**INFORME DE HITO DE CONTROL
N° 025-2023-OCI/0471-SCC**

**EJECUCIÓN DE LA OBRA: “MEJORAMIENTO DEL SISTEMA
DE DRENAJE PLUVIAL EN LA PARTE ALTA DEL SECTOR
COLECTOR JR. PERÚ DEL DISTRITO DE TARAPOTO –
PROVINCIA DE SAN MARTIN - DEPARTAMENTO DE SAN
MARTIN”**

HITO DE CONTROL N° 3 – EJECUCIÓN CONTRACTUAL

Imagen n.º 31	Imagen n.º 32

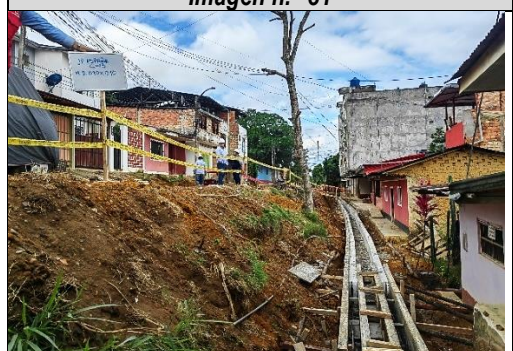
En ambas márgenes de la vía, se ha constado parte de la construcción de cunetas abiertas con dimensiones de 0.40 m. de ancho x 0.40 m. de alto. **En el lado izquierdo falta compactar el terreno de los costados de la cuneta. En la cuneta del lado derecho, se advierten porosidades del concreto.** (Énfasis es agregado)

En la imagen se muestra cuneta abierta en la margen derecha por debajo del nivel de la subrasante, con dimensiones de 0.40 m. de ancho x 0.40 m. de alto; asimismo, existe un tramo por vaciar concreto.	En la imagen se muestra cuneta abierta en la margen izquierda con dimensiones de 0.40 m. de ancho x 0.40 m. de alto; asimismo, se observa la falta de compactación a los lados de la cuneta.

En la imagen se muestran cangrejas en las caras internas de los muros de la cuneta.	En la imagen se muestra acumulación de aguas pluviales en la esquina del Jr. España con el Jr. San Pedro, ya que falta la conexión de cuneta con alcantarilla.

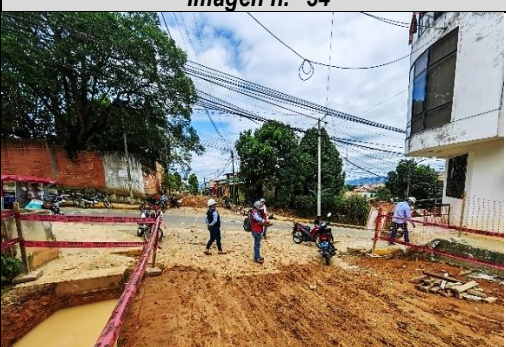
En la el lado derecho, se observa máquina boocat relleno con material propio de las excavaciones un lado de la cuneta, sin compactación por capas, haciendo el relleno total en un solo momento; además el personal obrero realiza nivelación y refine de zanja para la cuneta; asimismo, se observa colocación de tubería PVC de agua de 2" el cual se encuentra un costado del fondo de la excavación. Además, en esta misma margen se están realizando trabajos de instalación de puntos de agua domiciliaria. **No se advierte mejoramiento del terreno para las cunetas en este tramo.** (...). (Énfasis es agregado)
